SPD Antrag „Ostausgang des Bahnhofsbereichs hinter dem DB-Verwaltungsgebäude“

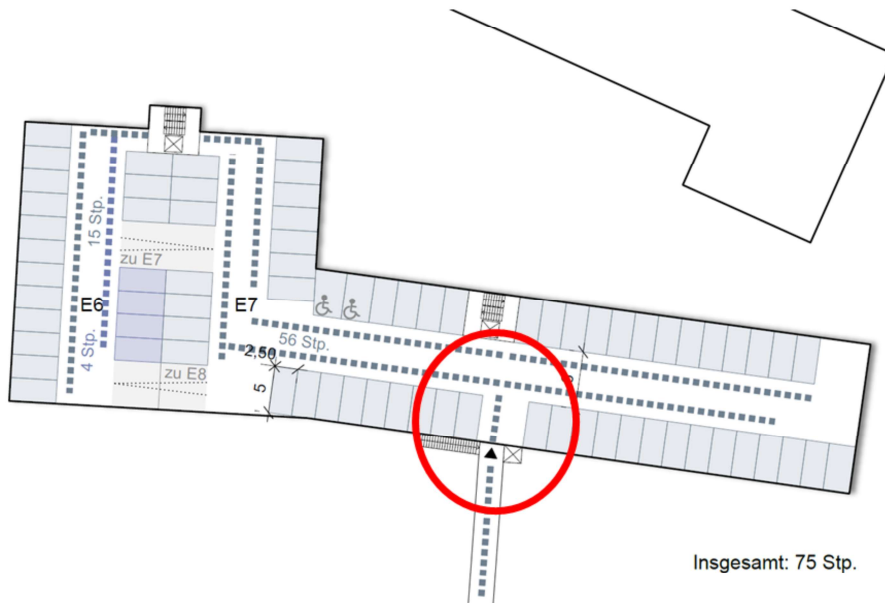
- 1./2. Zugänglichkeit insbes. für mobilitätseingeschränkte Reisende
5. Schnellabholung /-zubringung bei schlechter Witterung

Wird es in diesem Bereich dann auch die Möglichkeit geben den PKW kurzzeitig zu parken, wenn Reisende zum Bahnsteig begleitet werden müssen?

Wie ist das Thema „Schnellabholung oder -Zubringung“ bei schlechter Witterung geregelt?

- PKW-Zufahrt über die Landauer Straße ins Parkhaus.
- Auf Ebene E 7 direkter Zugang zum barrierefreien Fußgängerquerung (witterungsgeschützt)

Die Zugänglichkeit ist von der Landauer Straße aus über das Parkhaus vorgesehen. Auf Ebene E7 besteht direkter Zugang zur Fußgängerquerung (witterungsgeschützt). Stellplätze für mobilitätseingeschränkte Reisende mit Platz zum Be- und Entladen können im Bereich E7 untergebracht werden (genaue Lage noch offen). Im Bereich E 4 besteht direkter Anschluss an das obere Plateau und auch direkt in Richtung Bahnsteig. Hier können im Verlauf der vertieften Planungen barrierefreie Wegeverbindungen definiert werden (allerdings nicht witterungsgeschützt).

Kurzzeitparken (z.B. wenn Reisende zum Bahnsteig begleitet werden müssen), soll auch über das Parkhaus abgewickelt werden. Hier wird angestrebt, wie es in anderen Städten teilweise auch zu finden ist, die ersten 15-20 Minuten im Parkhaus kostenfrei anzubieten.

Im Bereich der Bahnhofstraße (Bereich, wo keine Bussteige angeordnet sind) besteht außerdem die Möglichkeit zum ganz kurz halten und Leute absetzen.

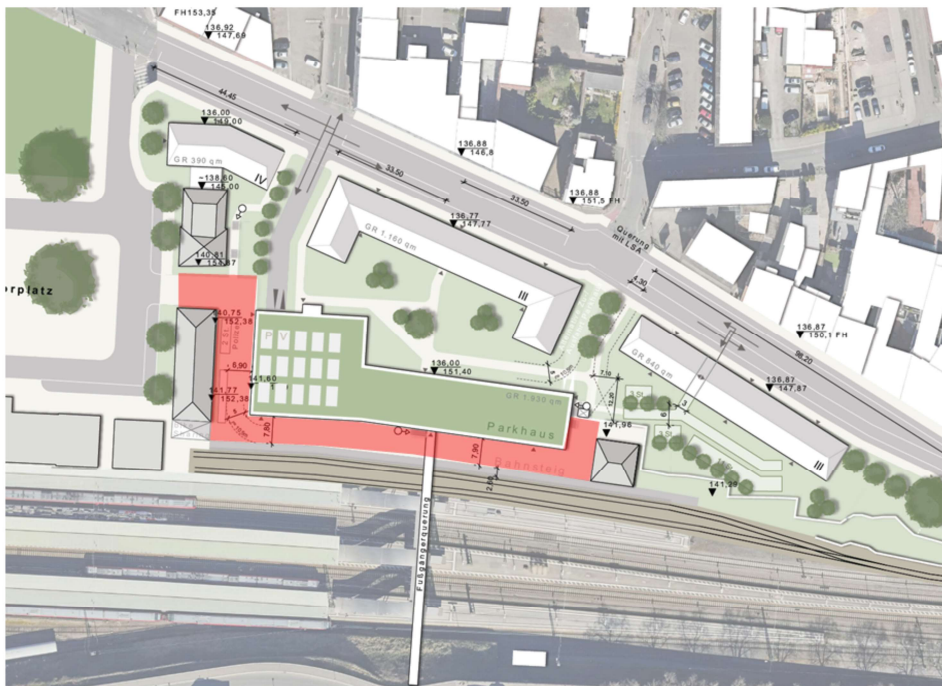
Fragen 1, 2 und 5: Der Ostseite kommt die Verknüpfung der Reisendenströme und des Bahnhofszuganges, insbesondere für mobilitätseingeschränkte Reisende zu, da sich dort die Liftanlage befindet. Es ist daher sicherzustellen, dass eine möglichst nahe PKW-Zufahrt ermöglicht wird. Darüber hinaus muss ausreichend Platz für das Be- und Entladen der PKW zur Verfügung stehen.

- Stellplätze für mobilitätseingeschränkte Reisende mit Platz zum Be- und Entladen sollen im Bereich E7 untergebracht werden (genaue Lage noch offen)
- In diesem Bereich besteht auch die Möglichkeit, Parkplätze zum kurzzeitigen Parken auszuweisen (z.B. wenn Reisende zum Bahnsteig begleitet werden müssen).

3. Zugänglichkeit

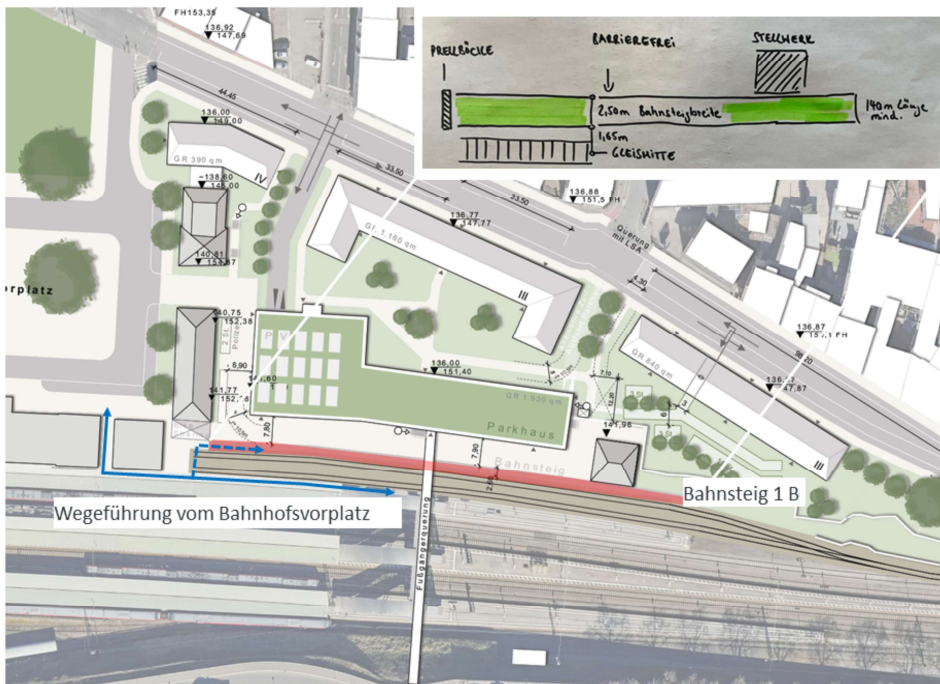
Frage 3: Ist eventuell daran gedacht, die Zufahrt zu beschränken und den Aufenthalt in diesem Bereich analog großer (Mannheim oder mittelstädtischer Haguenau) Orte zeitlich zu beschränken, oder ist an eine Regelung wie in Kaiserslautern gedacht, wo am Haupteingang nur eine Taxizufahrt möglich ist. PKW-Anfahrt dort auch auf der Südseite.

Zufahrt zur oberen Ebene
(gekennzeichneten Bereich) nur für

- Bundespolizei
- Feuerwehr
- DB (betriebliche Zwecke)
- Radfahrer

Kein Individualverkehr.

- Die Zufahrt zum Parkhaus ist selbstverständlich beschränkt.
- Die Zufahrt zur oberen Ebene ist beschränkt, wie oben in der Grafik dargelegt.

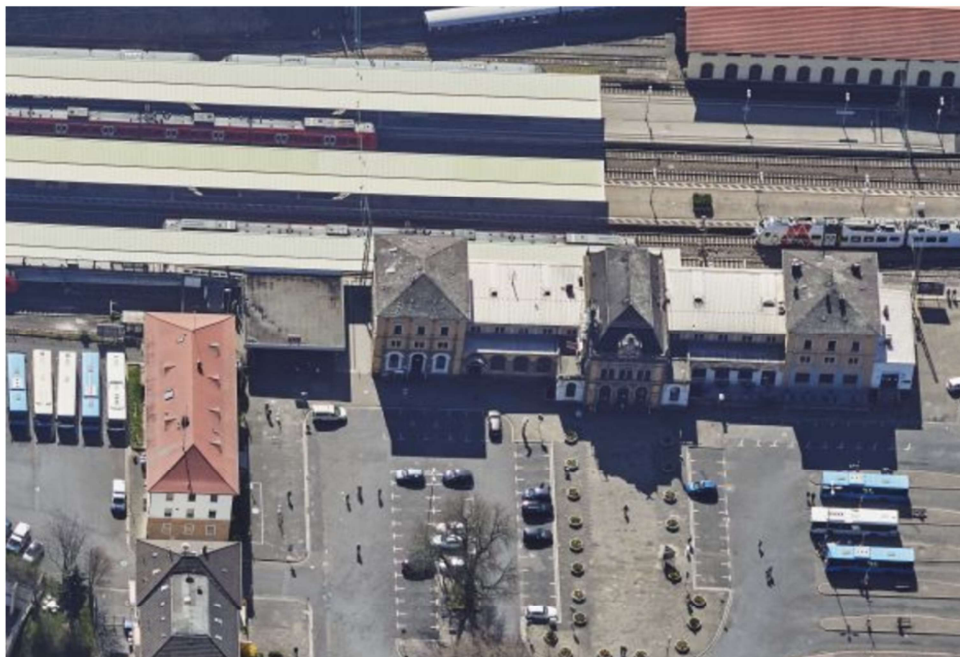
Frage 6: Sind diese Planungen auf den notwendigen Flächenbedarf für den Bahnsteig 1B und den Zugang zu diesem Bahnsteig abgestimmt?

Frage 4: Wie sehen die Planungen die Wegeführung vom Bahnhofsvorplatz zu den Liften und in Gegenrichtung für mobilitätseingeschränkte Fahrgäste vor? Wie ist für den Gesamtbereich die Verkehrsführung für PKW, Fußgänger und Radfahrer vorgesehen?

- Flächenbedarf mitgedacht

- Blauer Pfeil

Ja, die Planungen sind auf den notwendigen Flächenbedarf für den Bahnsteig 1B abgestimmt, so wie dieser in einem Gespräch mit Herrn Heilmann vom ZÖPNV RLP Süd besprochen wurde. Die Anforderungen sind in obiger Skizze verdeutlicht.

Die Wegeführung vom Bahnhofsvorplatz zu den Liften und dem neuen Gleis sind mit blauem Pfeil eingetragen.

Radfahrer gelangen vom Bahnhofsvorplatz im Durchgang der Gebäude 12 und 14 zum überdachten Fahrradparken im Bereich des Parkhauses. Dieser Bereich ist nicht für den MIV freigegeben. Insofern bestehen hier keine besonderen Regelungsbedarfe.
